Meie 12.05.2023 nr 7.1-1/23/9655-3

### **Riigitee 17116 ja Kuivajõe-Lavi tee ristumiskoha rekonstrueerimise nõuded**

Joonis 1. Ristumiskoha pikikallete kujundamine

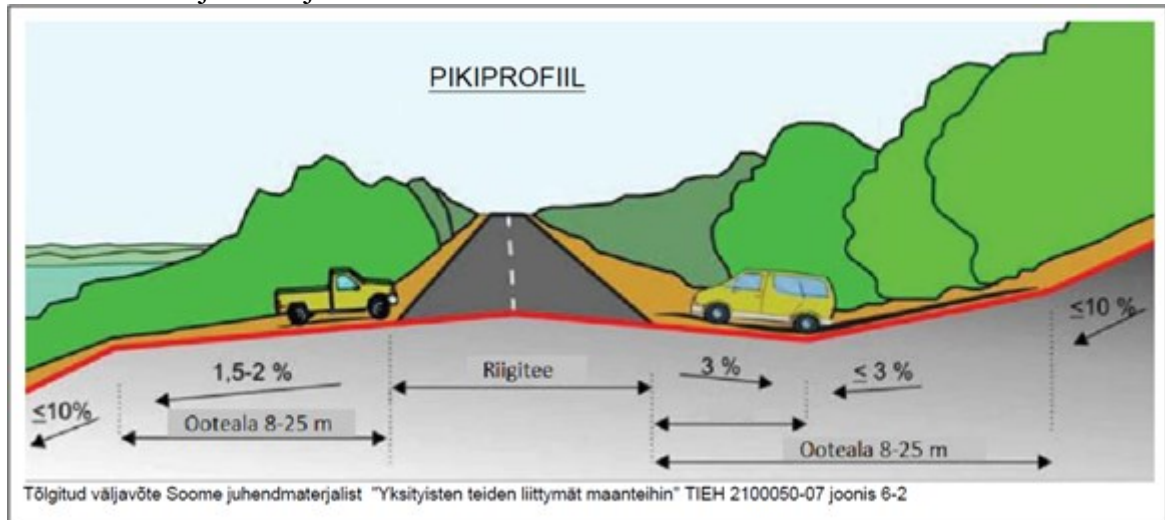
- 8.3. Mõõdistusala ja uuringud peavad olema piisavad projekti koostamiseks ja kontrollimiseks.
- 8.4. Mõõdistada olemasolevad riigitee veeviimarid mahus, mis on vajalik eelvoolu tagamiseks.
- 8.5. Projekti kooskõlastamiseks esitamise hetkel peab olema geodeetilise mõõdistuse sh kooskõlastuste vanus kuni üks aasta.
9. Ristumiskoha plaanilahenduse koostamisel lähtuda Transpordiameti tüüpjoonise [II](#), [III](#) põhimõtetest. Pöörderaadiused määrata liikluskoosseisu kõige ebasoodsama sõiduki pöördekoridoride järgi. Kujutada pöördekoridoreid joonistel.
10. Ristumiskoht projekteerida riigiteega võimalikult täisnurga all. Ristumiskoha pikikalded määrata vastavalt alltoodud joonise põhimõtetele arvestusega, et riigitee alusele maale sademeveett üldjuhul ei juhitata.
